改善箇所説明図

改善の内容

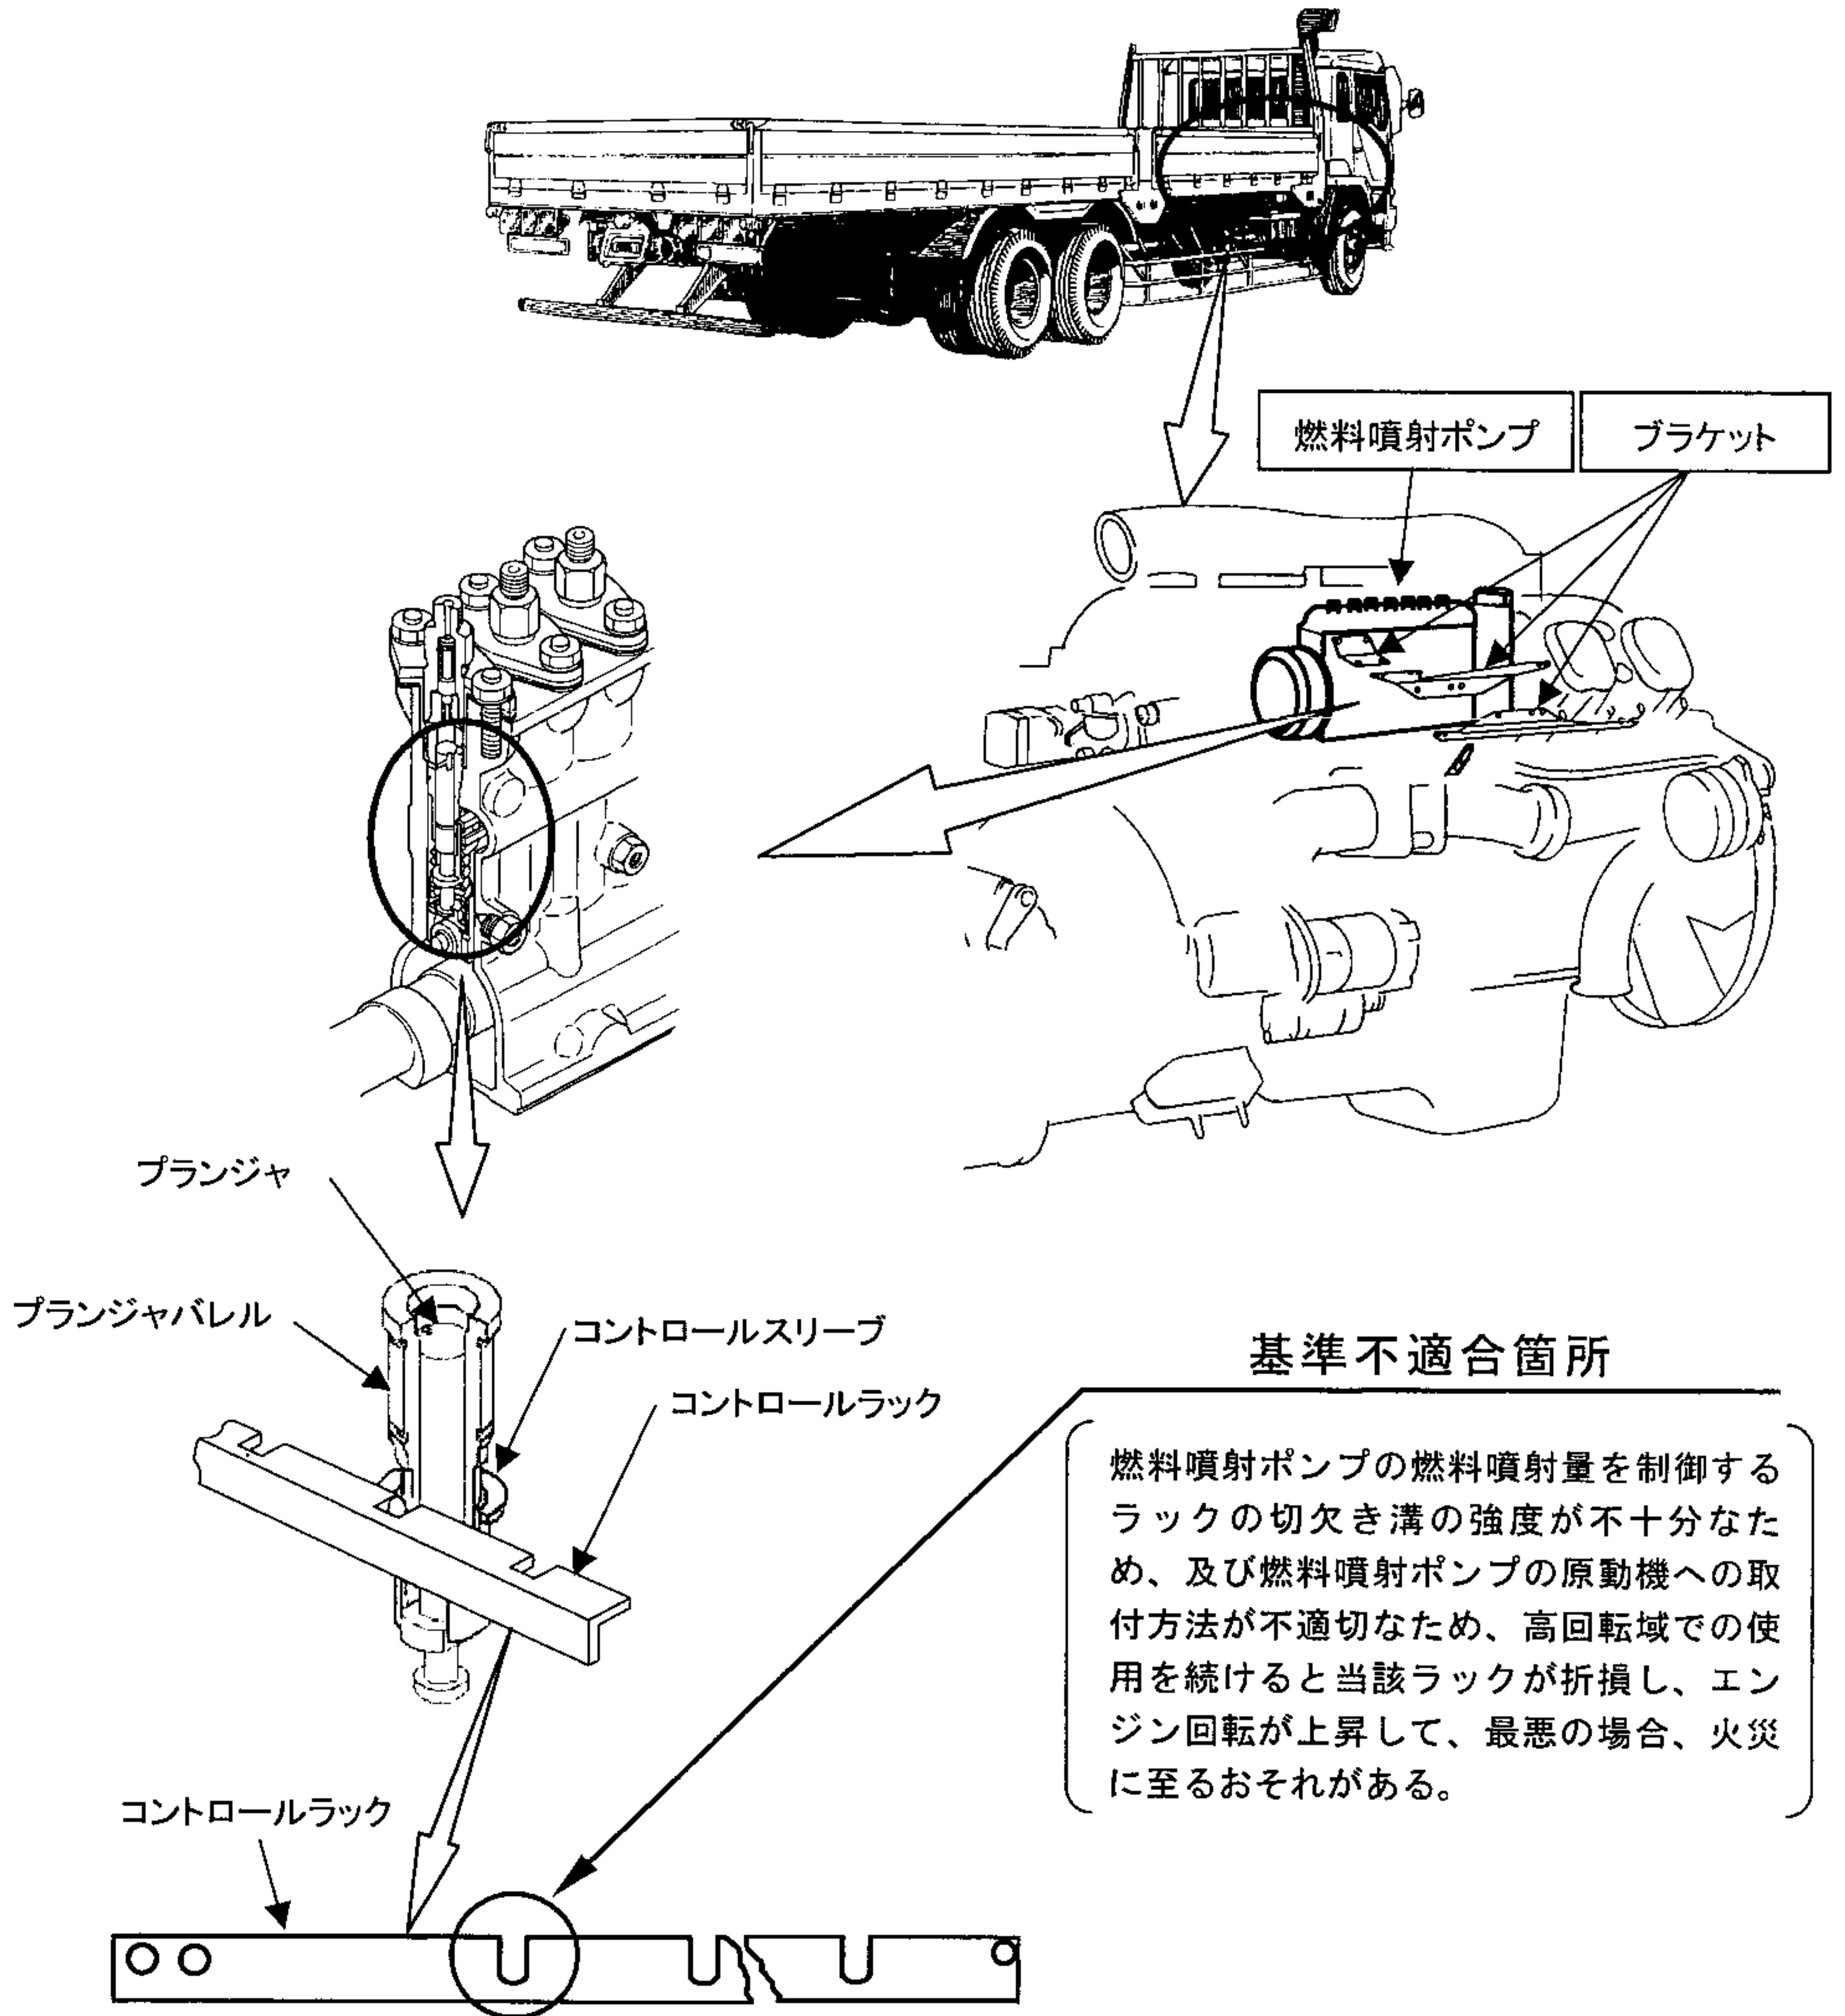
全車両、噴射ポンプの品番を点検し、該当品はラックの材質および形状を変更した噴射ポンプに交換する。
また、8DC11型原動機搭載車については、噴射ポンプの取付状態を点検し、未対策の場合は噴射ポンプにブラケットを追加する。

注：□ は、交換部品を示します。
